Entité Healthcare Diagnostics
Téléphone +33 1 49 22 34 01
Fax +33 1 49 22 99 87
Réf. FSCA LAI 14-01 / UFSN 2003

**LETTRE DE SECURITE
FSCA LAI 14-01 / UFSN 2003**

Système d'automatisation VersaCell® X3 ou VersaCell X3 Pack Expansion

Problème d'assemblage du bras de l'écran et du clavier

Figure 1. Assemblage de l'écran et du clavier

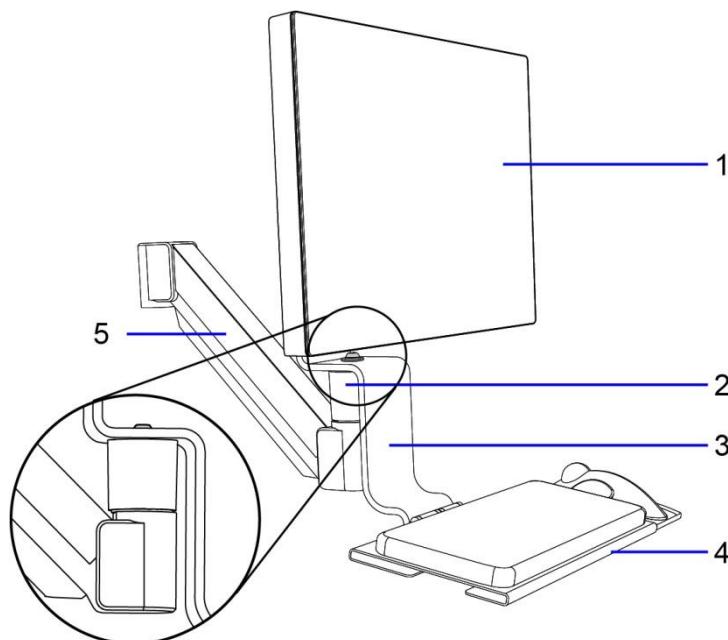
Veillez vérifier le montage de l'écran, du clavier et de l'équerre d'assemblage. Si la vis et la rondelle sont fixées comme indiqué en figure 1, le montage de l'écran et du clavier est sécurisé.

Après avoir ajusté ou repositionné l'écran, le clavier et l'équerre d'assemblage, veuillez vérifier la vis et la rondelle pour vous assurer que le montage est sécurisé, comme indiqué en figure 1.

Figure 2. Vissage défectueux

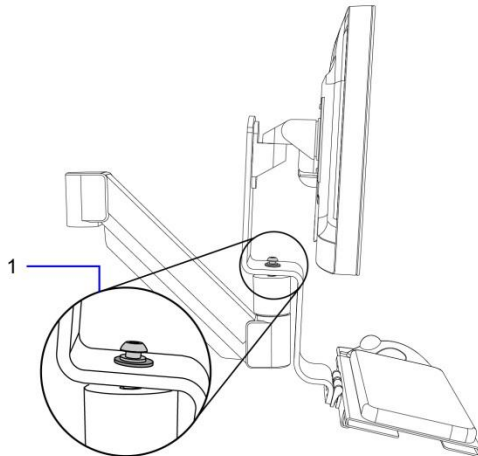
Le problème de fixation de l'écran et du moniteur peut être détecté par l'utilisateur qui constatera que le montage est mal fixé et qu'il y a un écart entre le dessous de l'équerre d'assemblage et le module cylindrique du bras de soutien (voir figure 2).

Si vous constatez un espace entre le dessous de l'équerre d'assemblage et le module cylindrique du bras de soutien, comme indiqué en figure 2, veuillez contacter votre Ingénieur Assistance Technique pour convenir d'une intervention le plus rapidement possible. Veuillez charger et manipuler les échantillons directement sur les systèmes connectés jusqu'à ce que le problème soit résolu par le technicien Siemens.

Figure 3. Vissage correct

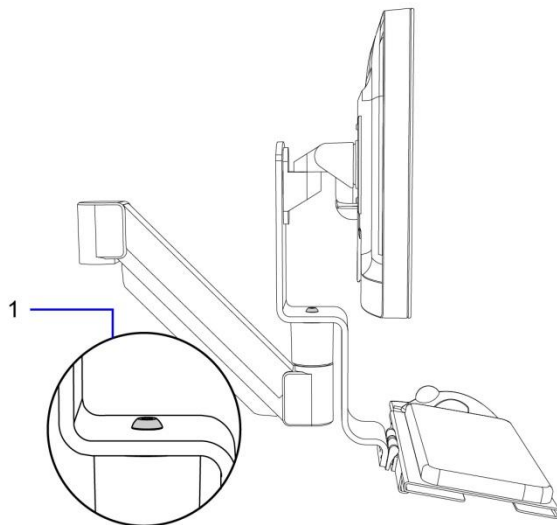
1. Vissage correct après intervention du Technicien Siemens

L'ingénieur Assistance Technique de votre région vous contactera pour convenir d'une date de visite afin de vérifier le système d'assemblage et de procéder à la mise en conformité si nécessaire.
